H4-CA-228-R01

浜岡原子力発電所
基準津波の策定のうち
プレート間地震の津波評価について
(コメント回答)

2022年6月29日

第1020回審査会合（2021年12月17日）コメント一覧表

内閣府の最大クラスモデル（ケース①）と検討波源モデルAの最大ケースとの比較分析

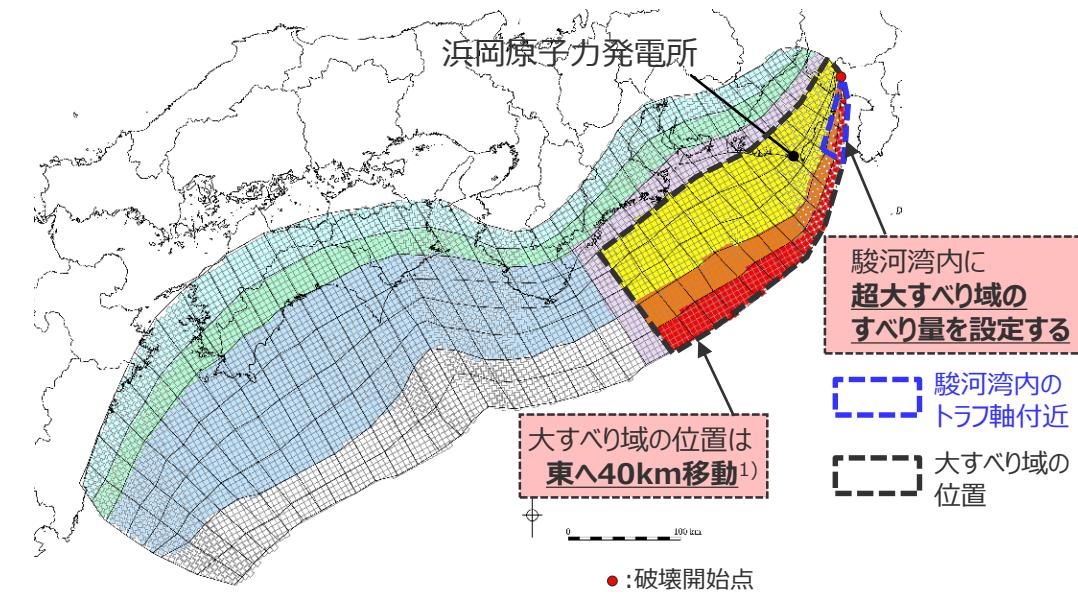
4	<p>【内閣府の最大クラスモデルとの比較分析】</p> <ul style="list-style-type: none"> ・設定した波源モデルと内閣府の最大クラスモデルとの違いを分かりやすく整理すること。また、両者の破壊開始点などの条件を揃えて津波評価を実施し、評価結果を比較して示すこと。 	<ul style="list-style-type: none"> ・設定した波源モデルと内閣府の最大クラスモデルのすべり量分布の違いを比較して示すとともに、両者の破壊開始点の条件を揃えて津波評価を実施し、すべり量分布の設定の違いが評価結果に与える影響について定量的な分析を行った。
5	<p>【駿河トラフのプレート形状に関する知見】</p> <ul style="list-style-type: none"> ・駿河トラフ下に沈み込むフィリピン海プレートの形状に関する知見（Matsumura et al.(2021)）について、地震動・津波評価への影響を示すこと。 	<ul style="list-style-type: none"> ・東海地域のプレート境界の形状を推定した新たな知見（Matsumura et al.(2021)）について、一研究成果ではあるが、津波評価への影響の確認を行い、津波評価に影響のある海域において両者は概ね整合していることを確認した。
6	<p>【堆積当時の地形を想定した津波シミュレーション】</p> <ul style="list-style-type: none"> ・敷地の津波堆積物の堆積当時の地形を想定した津波の数値シミュレーションを行い、谷地形によって津波が増幅して遡上することを解析的に示すこと。 	<ul style="list-style-type: none"> ・発電所開発前の地形とボーリング調査データから堆積当時の地形を想定して実施した津波の数値シミュレーションの結果、谷地形によって津波高が増幅して遡上することを示し、谷地形のやや高い標高に津波堆積物があったとしても既往津波と同程度の津波で説明できることを解析的に確認した。

- 内閣府の最大クラスモデルと、検討波源モデルAのうち敷地前面津波高が最大となったケース（基準断層モデル1-1）とのパラメータ設定の違いは以下のとおり。
- 内閣府の最大クラスモデルに対して、検討波源モデルAの最大ケースは、偶然的不確実さである破壊開始点の他、駿河湾内に超大すべり域のすべり量を設定していること、超大すべり域・大すべり域を移動させていることにより、敷地への影響の観点から、より幅広く不確かさを考慮したモデルとなっていることを確認した。

項目	内閣府の最大クラスモデル（ケース①）	検討波源モデルAの最大ケース (敷地への影響の観点から検討)
駿河湾内のすべり量の設定	超大すべり域のすべり量を設定しない	超大すべり域のすべり量を設定する
超大すべり域・大すべり域の位置	基準位置	東へ40km移動¹⁾
破壊開始点	P2	P4
敷地前面津波高(T.P.+m)	21.1	22.7

検討波源モデルDの地殻変動量分布図
および断面位置

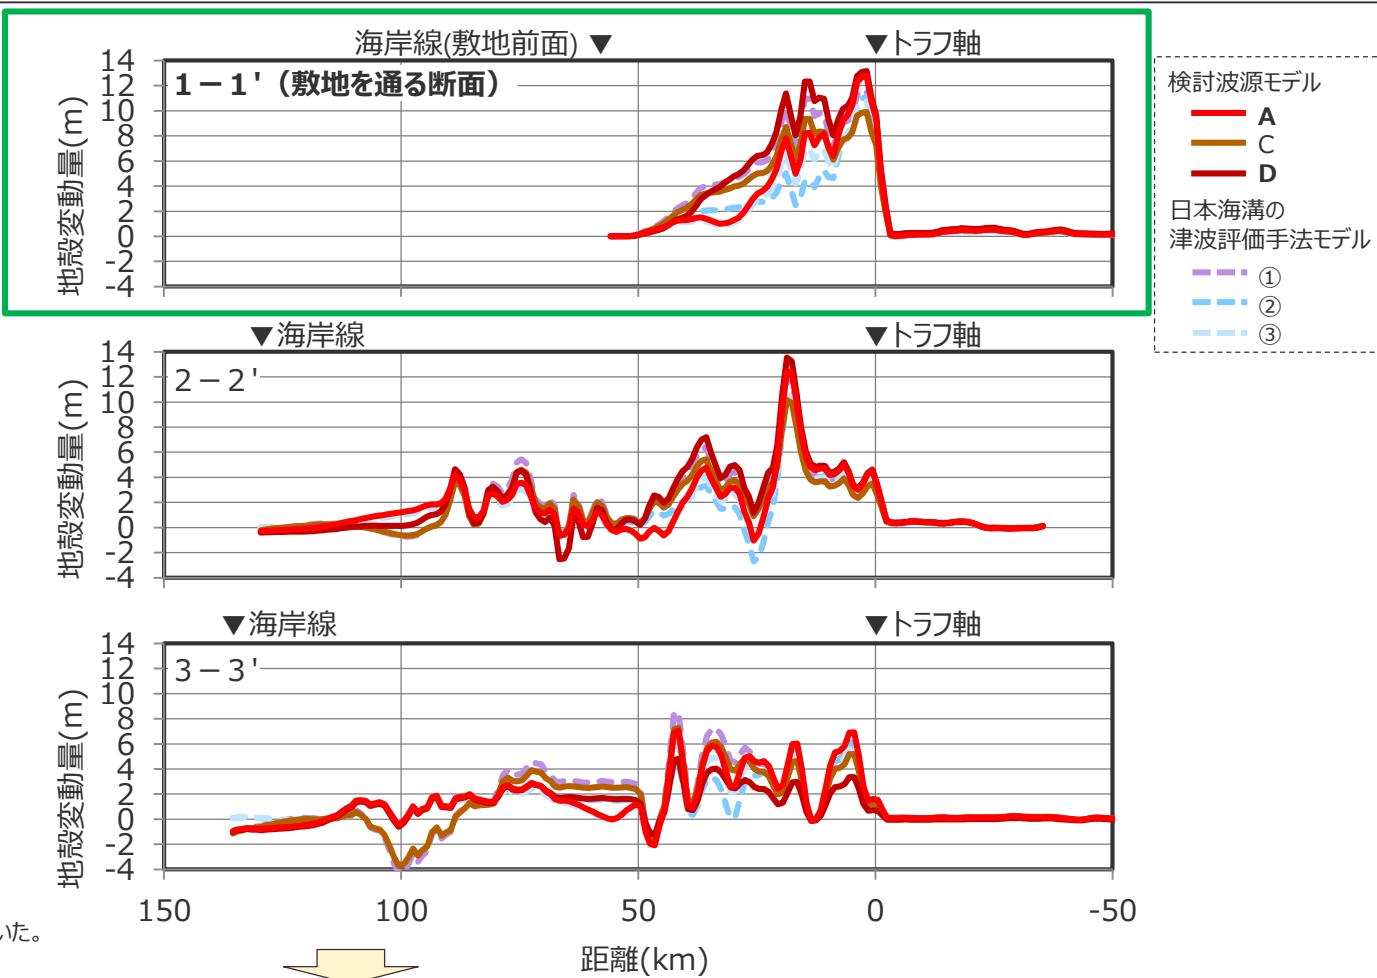
No.2コメント回答 : 日本海溝の手法を用いたモデルによる妥当性確認

- 敷地への影響の観点から、敷地前面の沖合において、検討波源モデルのすべり量分布および地殻変動量分布は日本海溝の手法を用いたモデルと同程度以上となっていることを確認し、検討波源モデルのすべり量分布の設定方法などモデル設定の妥当性を確認した。

C3

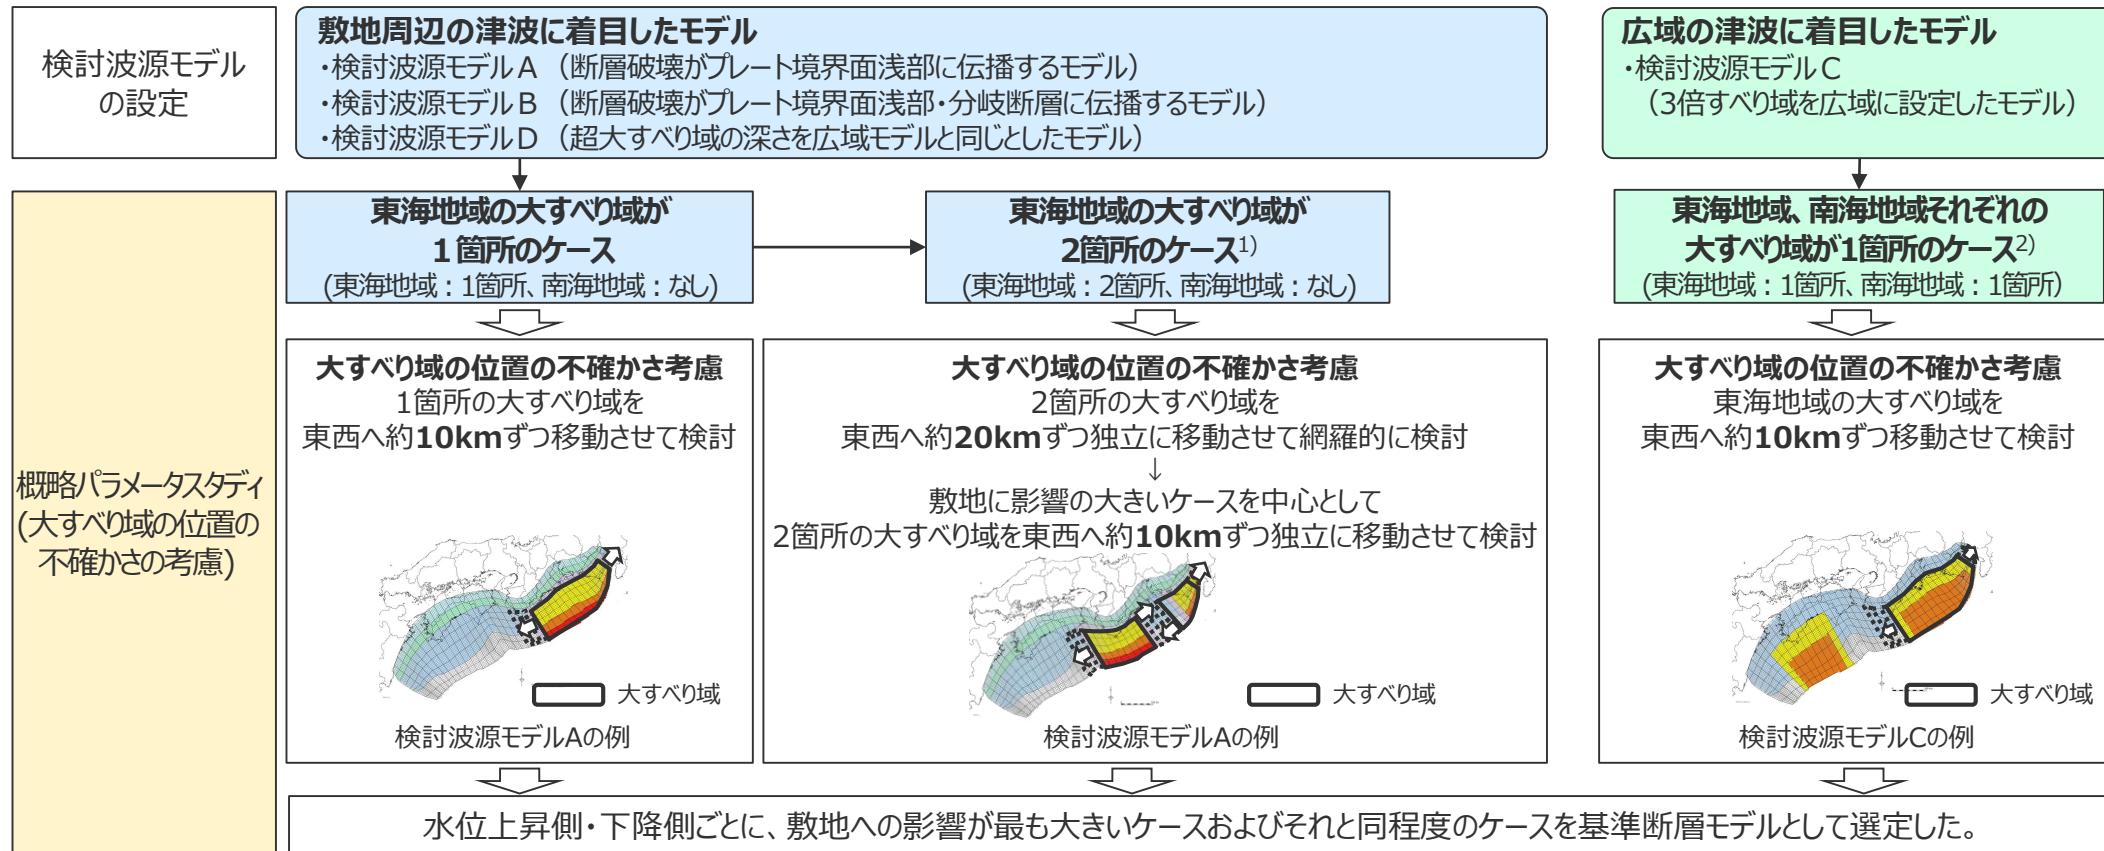
No.3コメント回答（検討波源モデルのパラメータスタディの方法）に伴う変更点

- 概略パラメータスタディでは、検討波源モデルに対して、敷地への影響の観点から、大すべり域の位置を東西に移動させて同時破壊の条件で検討し、水位上昇側・下降側ごとに、敷地への影響が最も大きいケースおよびそれと同程度のケースを基準断層モデルとして選定することとした。
- 敷地周辺の津波に着目したモデル（検討波源モデルA, B, D）では、東海地域の大すべり域が1箇所のケースと2箇所のケースを検討し、敷地に影響の大きい東海地域のそれぞれの大すべり域を、東西へ約10kmずつ移動させて検討した。
- 広域の津波に着目したモデル（検討波源モデルC）では、敷地に影響の大きい東海地域の大すべり域を、東西へ約10kmずつ移動させて検討した。

- ・概略パラメータスタディでは、破壊開始点の位置が影響しないよう、同時破壊の条件で実施することに変更して基準断層モデルを選定とともに、敷地への影響が最も大きいケースの他、影響が同程度のケースも基準断層モデルとして選定して、詳細パラメータスタディを実施することとした。

○今回コメント回答（概要）

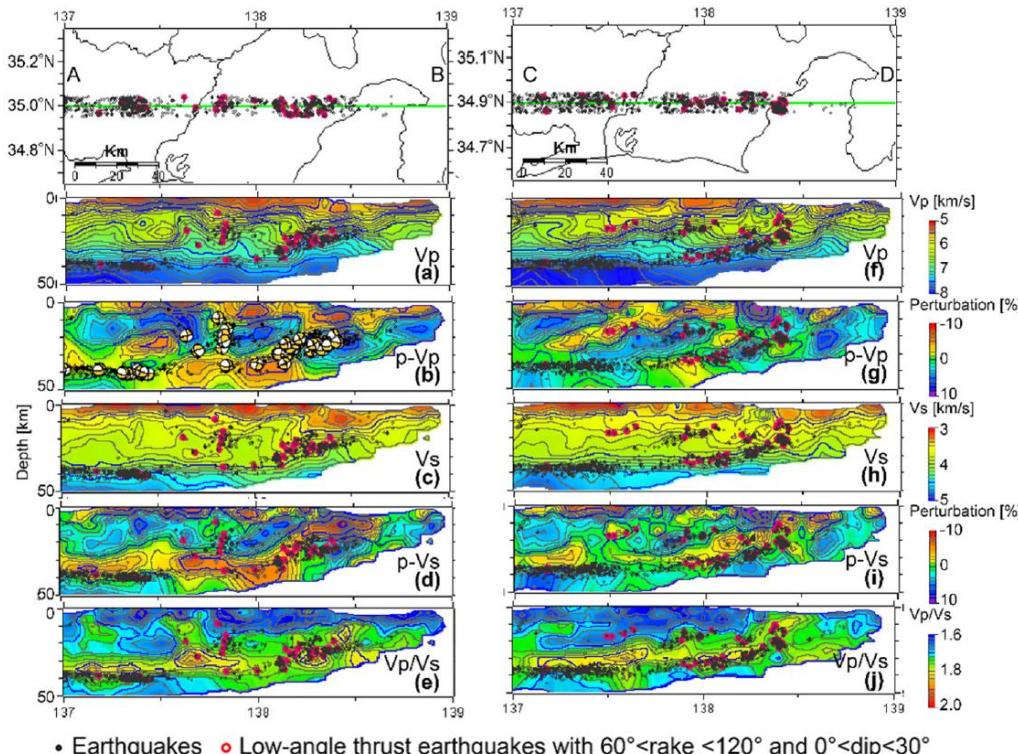
項目	No.	コメント	該当箇所
プレート間地震の津波評価	1	<p>【超大すべり域の深さの設定とプレート境界に関する地震学的知見との関係】</p> <ul style="list-style-type: none"> ・日本海溝の検討に基づいた土木学会(2016)の特性化方法によるモデルの超大すべり域の深さの設定と南海トラフのプレート境界に関する地震学的知見との関係について整理すること。 	・4.1章
	2	<p>【日本海溝の手法を用いたモデルによる妥当性確認】</p> <ul style="list-style-type: none"> ・日本海溝の手法を用いたモデルとの比較は、検討波源モデルの設定の段階で行うこと。また、すべり量分布の設定方法などのモデル設定としての妥当性を確認するため、比較にあたっては、大すべり域、ライズタイム、破壊伝播速度、破壊開始点の条件を揃えること。 ・日本海溝の津波評価手法②③のすべり量設定に関する記載を適正化すること。 	・4.1章 ・補足6-7章
	3	<p>【検討波源モデルのパラメータスタディの方法】</p> <ul style="list-style-type: none"> ・概略パラメータスタディ（大すべり域の位置の不確かさの考慮）について、大すべり域の位置に併せて破壊開始点の位置が変化する影響も踏まえ、敷地への影響が大きい大すべり域の位置を抜けがない形で選定できていることを示すこと。 ・すべり量(37m)とライズタイム(60s)の組合せは、更なる不確かさの考慮ではなく、詳細パラメータスタディの中で検討すること。その際、ライズタイム60～120sの間のパラメータスタディも行うこと。 	・4.2章
	4	<p>【内閣府の最大クラスモデルとの比較分析】</p> <ul style="list-style-type: none"> ・設定した波源モデルと内閣府の最大クラスモデルとの違いを分かりやすく整理すること。また、両者の破壊開始点などの条件を揃えて津波評価を実施し、評価結果を比較して示すこと。 	・5章
	5	<p>【駿河トラフのプレート形状に関する知見】</p> <ul style="list-style-type: none"> ・駿河トラフ下に沈み込むフィリピン海プレートの形状に関する知見（Matsubara et al.(2021)）について、地震動・津波評価への影響を示すこと。 	・No.5コメント回答

- 東海地域のプレート境界の形状を推定した新たな知見（Matsubara et al.(2021)）について、一研究成果ではあるが、津波評価への影響の確認を行い、津波評価に影響のある海域において両者は概ね整合していることを確認した。

C6

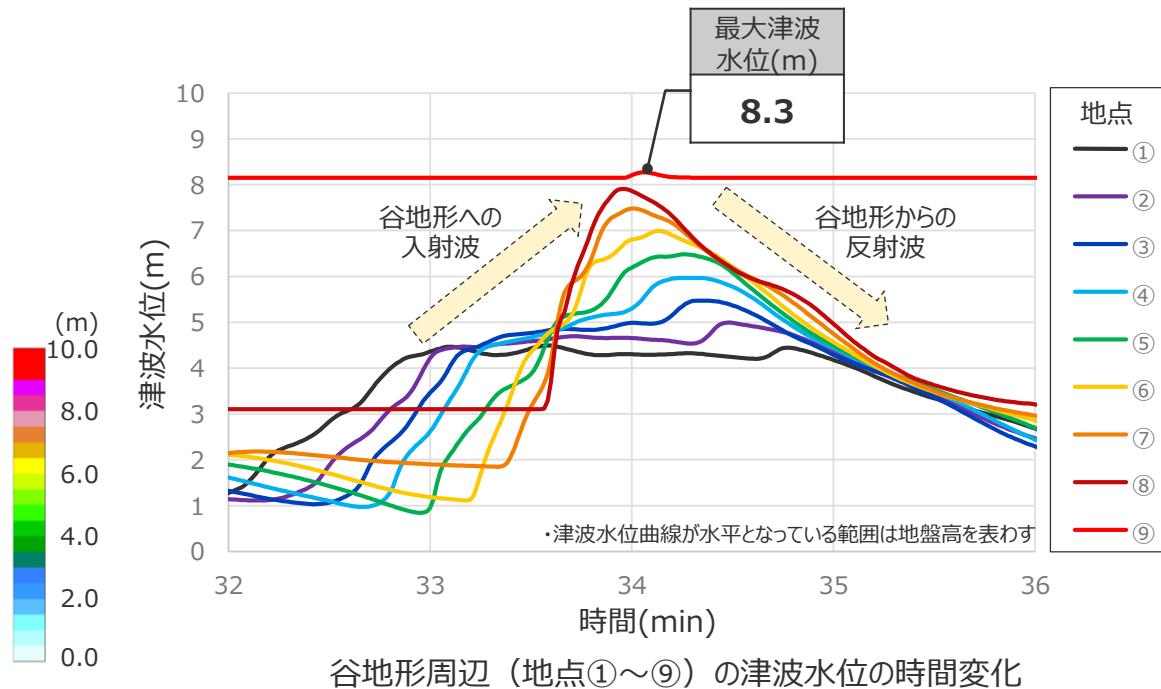
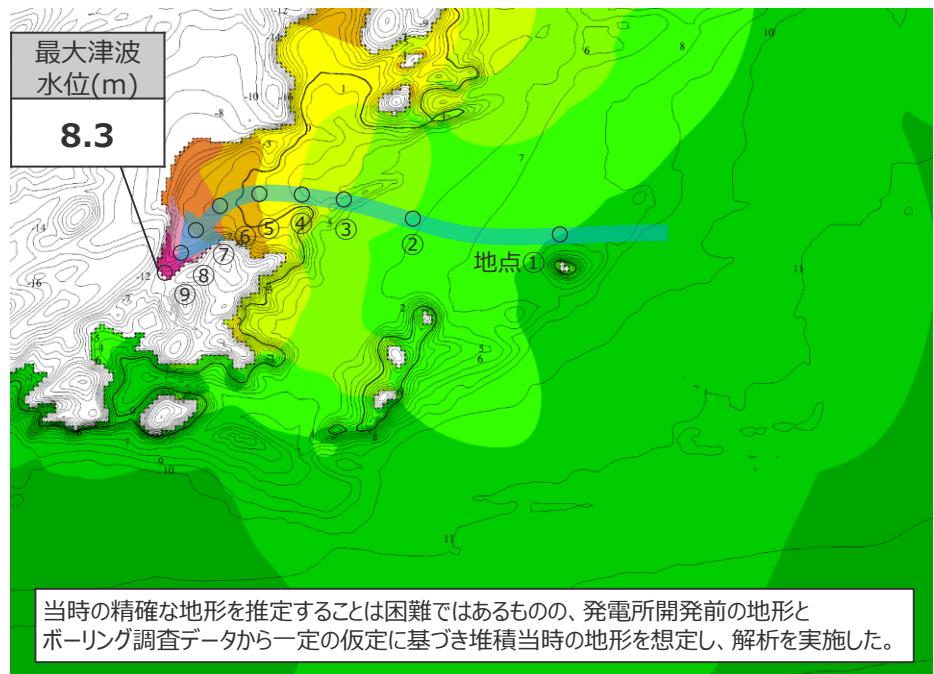
歴史記録及び津波堆積物に関する調査	6	<p>【堆積当時の地形を想定した津波シミュレーション】</p> <ul style="list-style-type: none"> ・敷地の津波堆積物の堆積当時の地形を想定した津波の数値シミュレーションを行い、谷地形によって津波が増幅して遡上することを解析的に示すこと。 	・No.6コメント回答

- 堆積当時（約6千年前）の地形を想定した津波の数値シミュレーション結果は、以下のとおり。
- 津波の最大上昇水位分布および時刻歴波形より、谷地形によって津波高が増幅することを確認した。
- また、谷地形における最大津波水位（8.3m）は、谷地形による反射波等の影響の小さい地点①、②の津波水位（4~5m）に対して、2倍程度となっている。
